PREFET DE CHARENTE

RAPPORT DE L'INSPECTION
DES INSTALLATIONS CLASSEES

Société SAS FRANCEPIERRE Poitou-Charentes
RD 951
86800 JARDRES

Objet : Demande de renouvellement d'autorisation d'exploiter une carrière aux lieux-dits « Les Chagnerasses », « Plantier de la Chapelle », « Sur les Chaumes » et « Chez Pajot » sur les communes de SIREUIL et CHAMPMILLON (16)

Les deux schémas ci-dessous illustrent la modification du dimensionnement demandée :

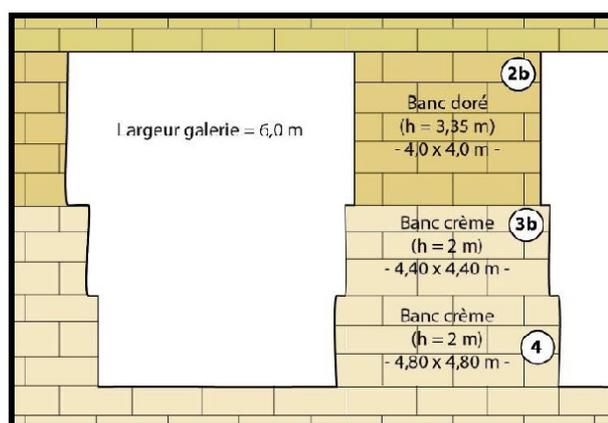
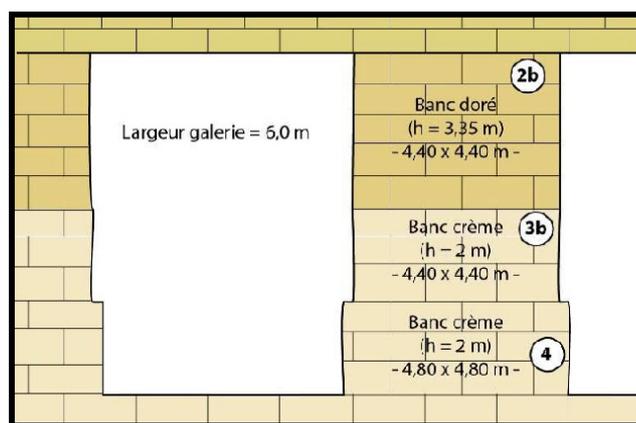
Il est à noter que dans le cadre du présent dossier de renouvellement, la société FRANCEPIERRE sollicite l'autorisation de modifier le dimensionnement des chambres et piliers pour permettre une circulation plus aisée des engins dans la carrière. Par conséquent l'exploitant a demandé à l'INERIS son avis sur la stabilité du massif suite à cette modification.

L'INERIS indique dans son avis qu'en diminuant le taux de défrèvement (proportion de matériau exploitée : surface des galeries/surface totale) moyen de l'exploitation (passage de 84 % à 82 %), ainsi que l'élanement des piliers, cette modification n'affectera pas (voire améliorera) la stabilité générale de l'exploitation, les conditions géologiques et géotechniques demeurant comparables à l'existant.

L'étude de stabilité s'accompagne néanmoins des recommandations suivantes, qui devront être suivies par l'exploitant :

- surveiller régulièrement l'aspect du toit immédiat et s'assurer de la reprise des fissures naturelles par les piliers, d'autant plus qu'une des banquettes (ou décrochements) dans le pilier disparaît. La présence de diaclases (fractures naturelles classiquement observées dans les exploitations en massif

calcaire) peut dégrader localement la tenue du toit lorsqu'elles deviennent trop importantes (ouverture et longueur) et/ou sont mal orientées par rapport à la géométrie des ouvrages ;

- en conditions défavorables, tenter de décaler et d'augmenter la dimension des piliers pour venir reprendre ces fractures en leur sein. En cas d'apparition de difficultés ou de signes de dégradation, des mesures de protection doivent être adoptées, comme un renforcement local du toit par boulonnage (diacalse dans l'axe médian d'une galerie), associé, si nécessaire, à la pose d'un grillage ;
- laisser une planche d'épaisseur suffisante au toit ;
- ne pas dépasser une largeur de galerie de 6,0 m ;
- et éviter les coups de scie en profondeur dans le pilier au niveau du toit.

ANNEXE N°3 : PLAN ZONE G

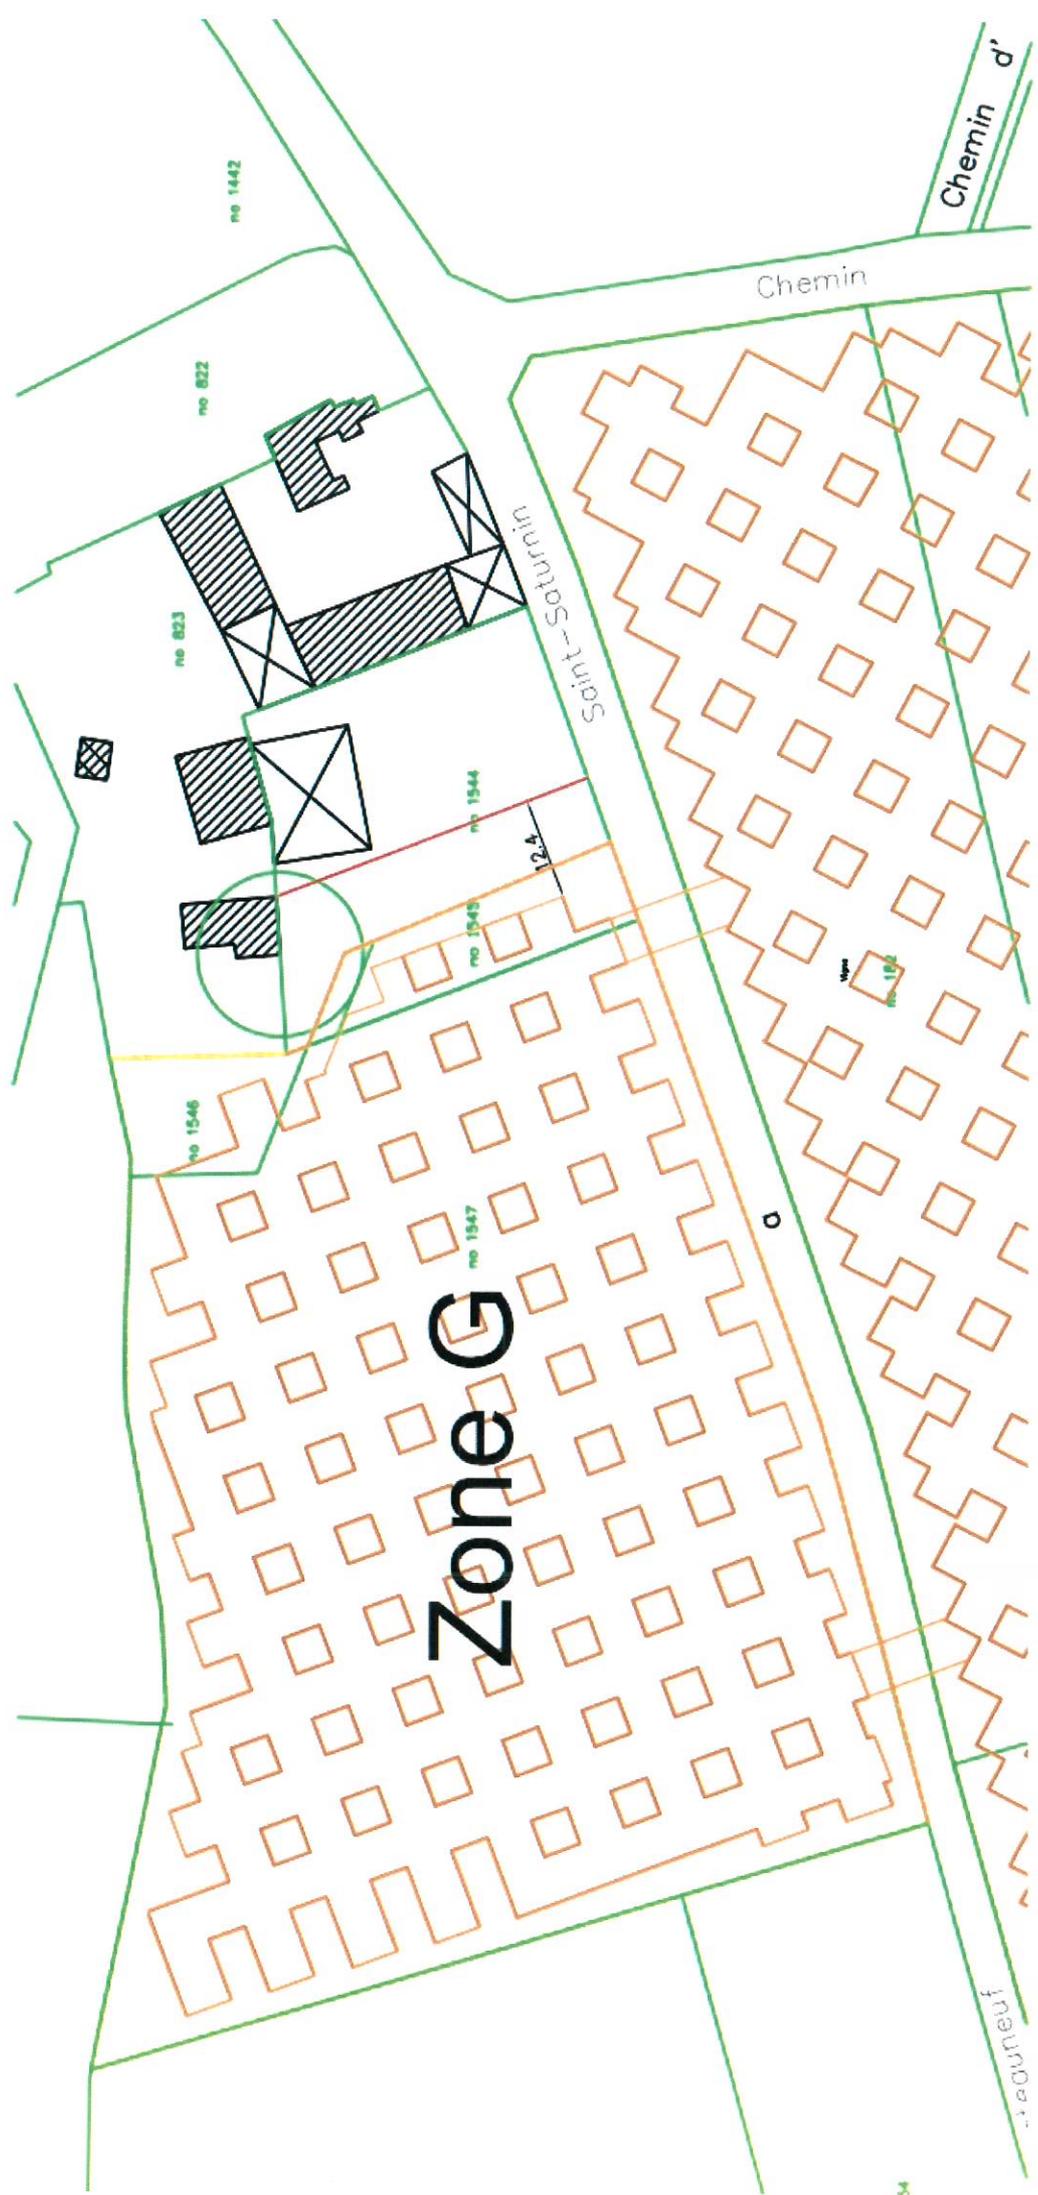
- La parcelle cadastrée B1544 concernée par le périmètre de la carrière se situe partiellement en zone constructible. Il conviendra de revoir le périmètre exploitable pour respecter la zone U de la carte communale ;
- les parcelles cadastrées B 1200 et 1201 bordent une zone constructible U, il conviendra de définir une bande de retrait en limite de ces zones afin de garantir l'intégrité dans le temps des éventuelles futures constructions.

la carte communale a effectivement été révisée et approuvée le 27 novembre 2013 intégrant en partie la parcelle en zone constructible (zone U). Ce changement induit une incompatibilité entre l'existence de la carrière et le document d'urbanisme opposable en vigueur.

- exclusion du périmètre de la carrière de la parcelle B1544 sur la commune de CHAMPMILLON dans sa totalité (le périmètre exploitable se retrouve donc à 4 m des limites cadastrales de la parcelle). La surface totale de la carrière passe donc de 118 843 m² à 117 629 m² (cf plan zone G joint en annexe 3) ;
- exclusion du périmètre exploitable de la zone d'emprise du chai sur les parcelles B 1200 et 1201 sur la commune de CHAMPMILLON (cf plan zone F joint en annexe 4) ;
